Ministero dell'Ambiente e della Tutela del Territorio e del Mare

Parere n.3407 del 8 Maggio 2020

Progetto:	<p><i>Variante ex Art. 169 Dlgs n. 163/2006</i></p> <p><i>Tratta AV/AC Terzo Valico di Giori. Modifica del progetto realizzazione del nuovo cavalcavia strada Savonese</i></p> <p><i>IDVIP 5122</i></p>
Proponente:	<p><i>RFI Rete Ferroviaria Italiana</i></p>

Figura 12 – Localizzazione della rampa di approccio IR1L nel progetto approvato (in colore verde) ed in variante (colore rosso)

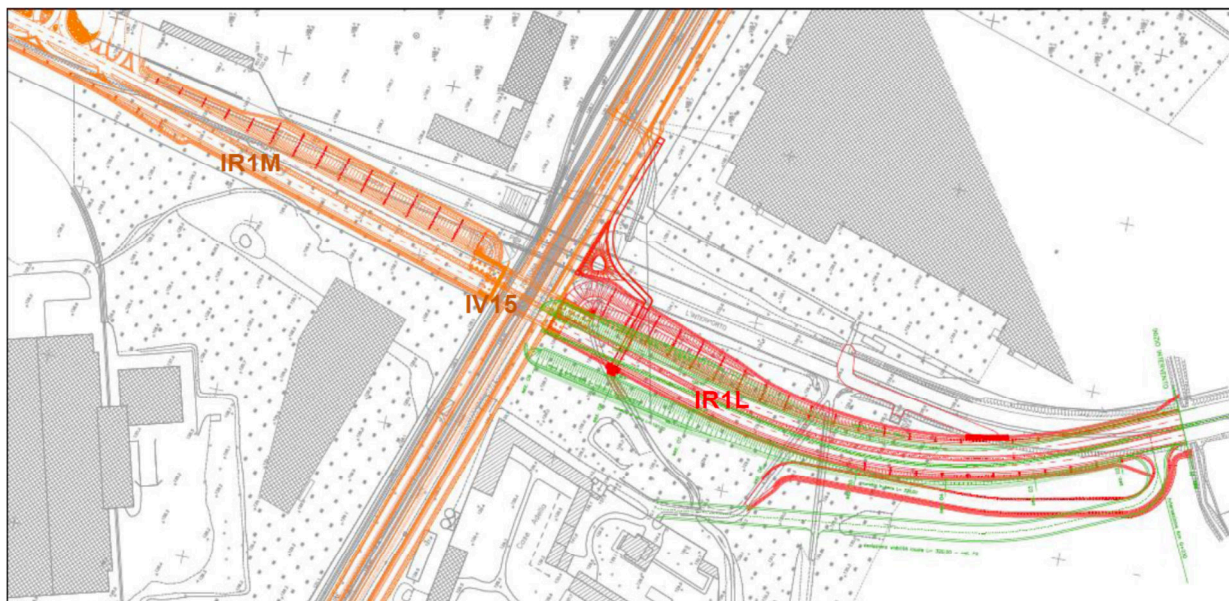
La rampa di approccio al cavalcaferrovia rimane traslata di circa 15 m verso nord rispetto al progetto approvato. Per contenere il rilevato in approccio alle spalle del cavalcaferrovia è stato previsto dal Proponente un muro di contenimento in terra armata sul lato sud.
